Joinville, 09 de abril de 2026

Secretaria de Pesquisa e Planejamento Urbano – SEPUR

REF: Resposta ao OFÍCIO SEI Nº 28907660/2026 - SEPUR.UIN.AAP

A AS Soluções Ambientais & Engenharia, inscrita no CNPJ nº [REDACTED] na qualidade de representante técnica da empresa Empreendimentos 5 SPE LTDA, inscrita no CNPJ nº [REDACTED] vem, por meio deste, apresentar manifestação em atendimento ao Parecer Técnico referente ao Protocolo nº 36349/2025, relativo ao processo de solicitação de complementação do Estudo de Impacto de Vizinhança (EIV).

Implantação do empreendimento

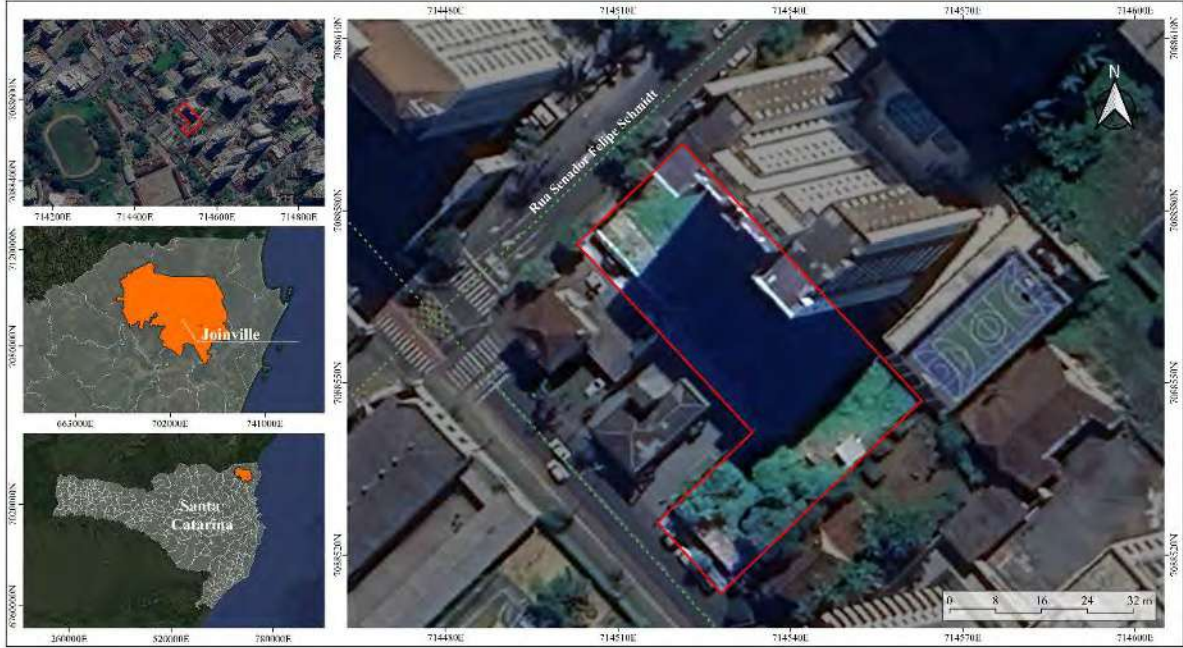
1.7 - Reiteramos a solicitação: Na Planta de Implantação, representar graficamente todos os acessos, de modo que seja possível compreender como os veículos leves, os pedestres e o veículo de carga/descarga acessarão o empreendimento.

Resposta: Planta de implantação atualizada está apresentada no Anexo 12 do EIV.

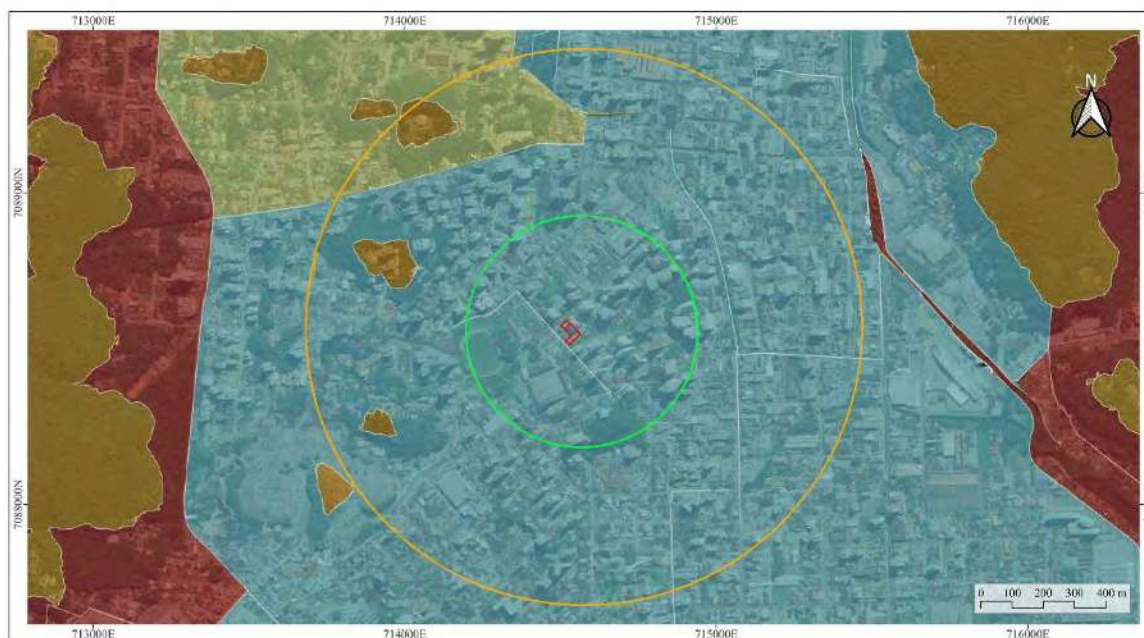
3.1 – Representar a identificação dos lotes conforme Guia Ilustrado Estudo de Impacto de Vizinhança 2026; No mapa de Uso e Ocupação do Solo, corrigir os usos atribuídos às

edificações localizadas na Área de Influência do Empreendimento - AIE, visto que foi identificado que vários deles não conferem com os existentes no local;

Resposta: O mapa foi atualizado, de modo a considerar os usos atribuídos por lotes, com a classificação conforme o Guia de EIV, e verificação dos usos existentes no local. O mapa pode ser visualizado com mais resolução no Anexo 17.
